Prinzipschema Fernwärmestation Technische Anschlussvorschrift (TAV)		Refuna AG Beznau 5312 Döttingen		
	Grösse:	A3	Erstellt:	05.05.2023
	Massstab:	%	letzte Änd.	27.03.2024
	Datei:	2300_Prinzipschema.dgn	Bearbeitet:	L. Grüninger
Refuna AG behält sich alle Rechte an diesem Dokument vor. © Copyright by Refuna AG		Geprüft:		S. Lappe
		Plan Nr. 2300		Rev. -

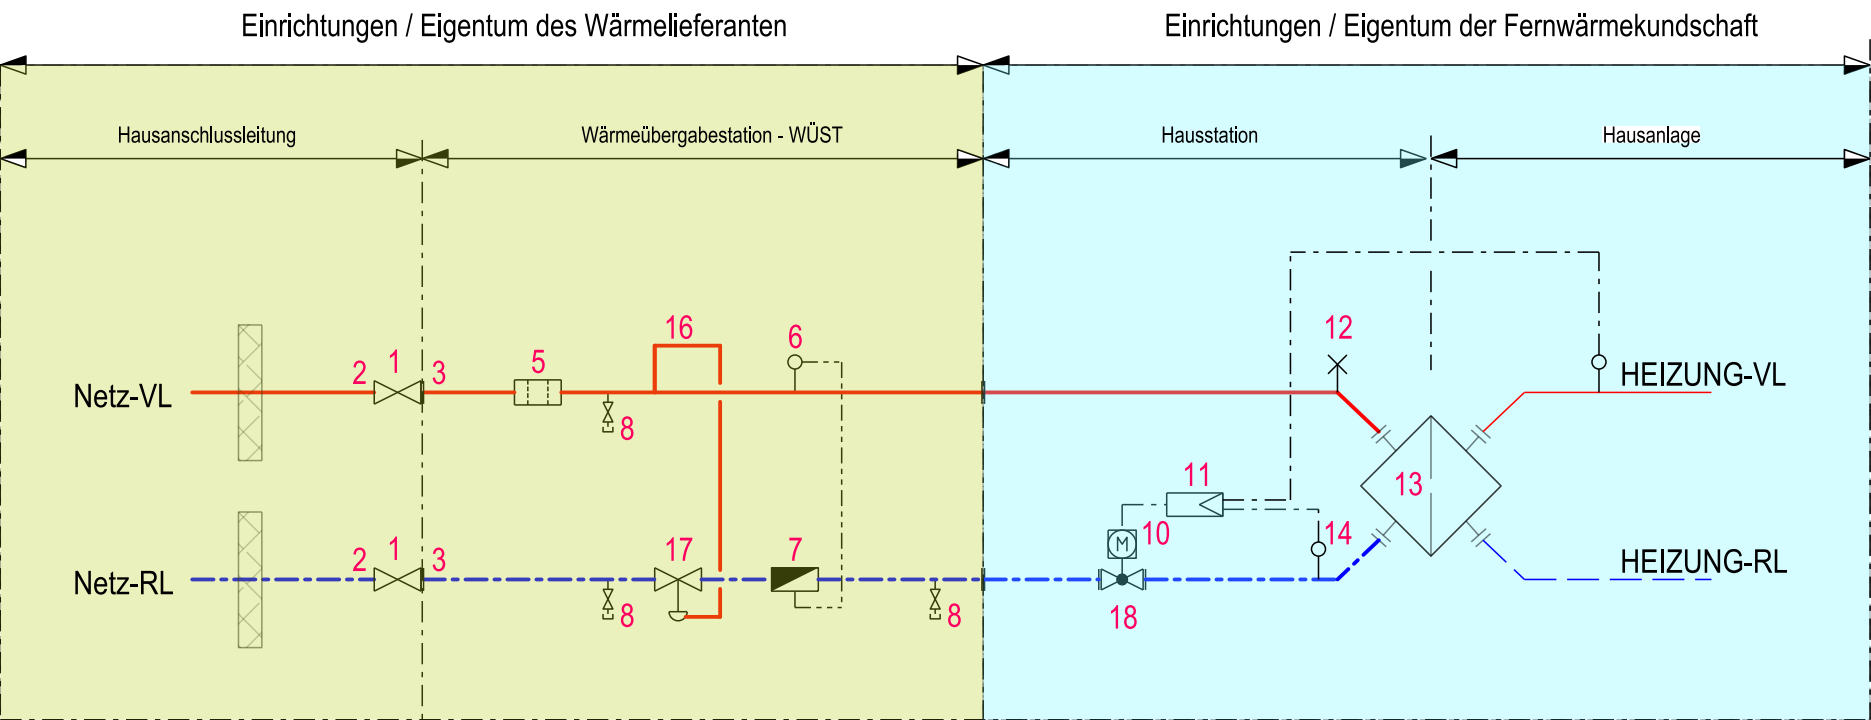
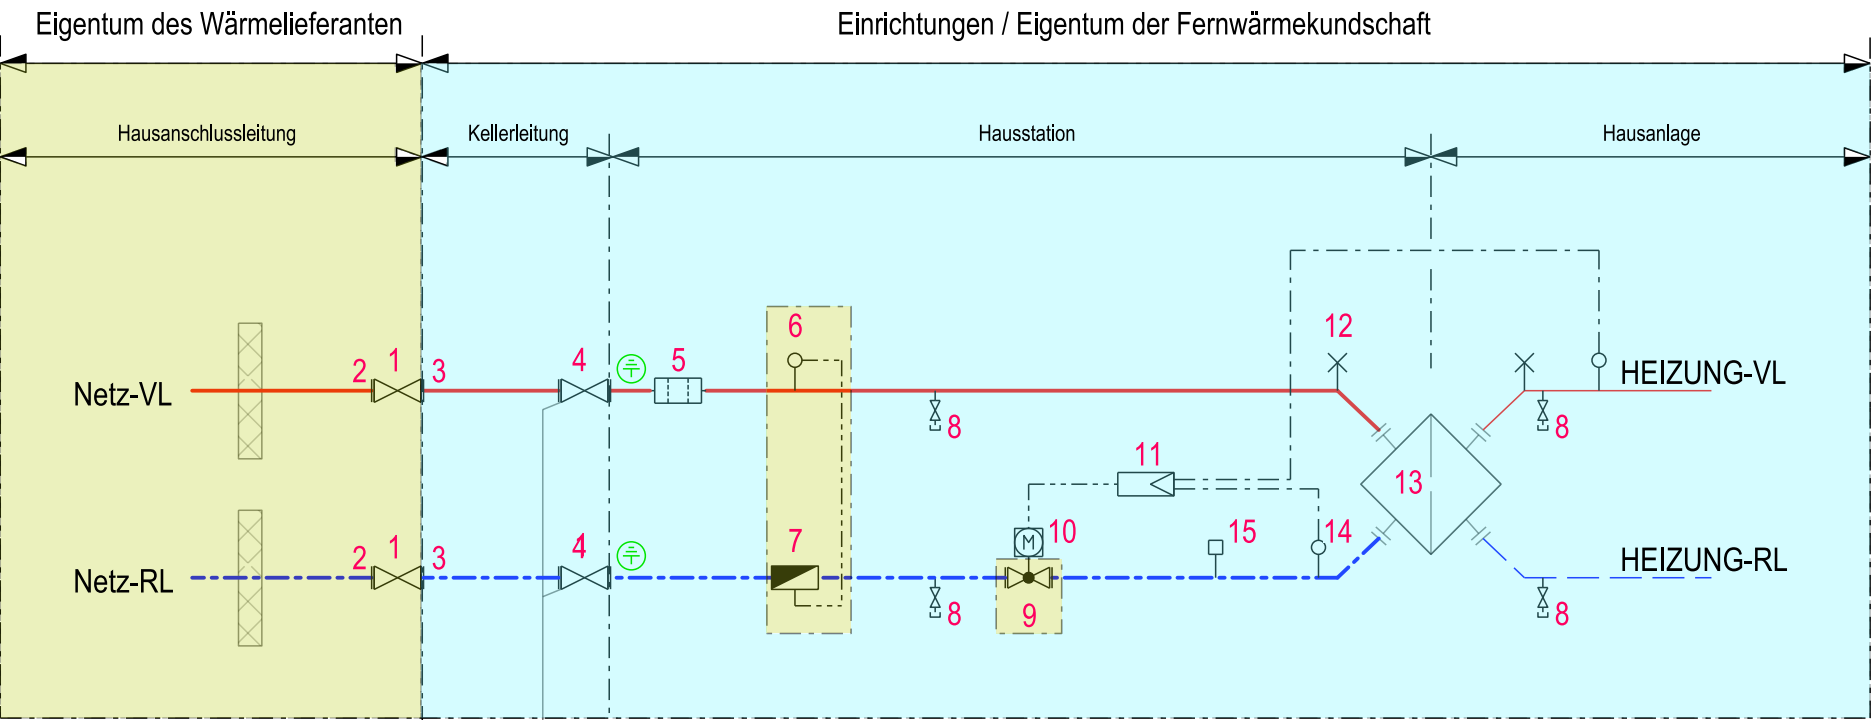
Ausführung bis 2023:

Ausführung ab 2024:

keine elektrische Verbindung oder Erdung auf das Fernwärmenetz !

min. Nenndruck der Komponenten PN25 und Prüfdruck 37 bar
